WADY WYKONANIA OBRÓBEK BLACHARSKICH

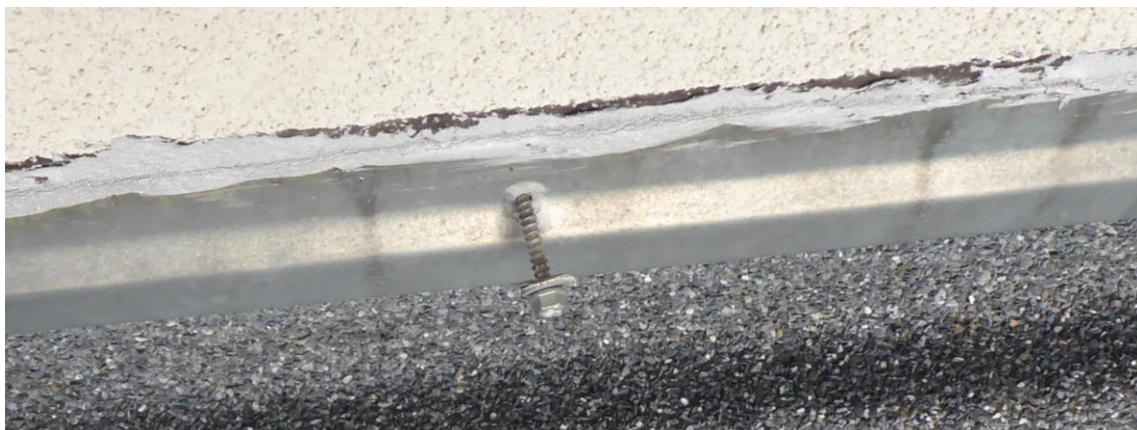
WADLIWE WYKONANIE LISTWY DOCISKKOWEJ WZDŁUŻ ŚCIAN SALI GIMNASTYCZNEJ
POWODUJE PRZENIKANIE WODY DO WNĘTRZA BUDYNKU

ZASTOSOWANO WKRĘTY, KTÓRE SĄ ZA KRÓTKIE I NIE MOCUJĄ OBRÓBKI DO MURU
TYLKO DO STYROPIANU.

MOCOWANIE BLACHU DOCISKKOWEJ KOŁKAMI SZYBKIEGO MONTAŻU. KOŁKI NIE SĄ
DOSTOSOWANE DO WARUNKÓW ZEWNĘTRZNYCH I ULEGAJĄ DEGRADACJI.
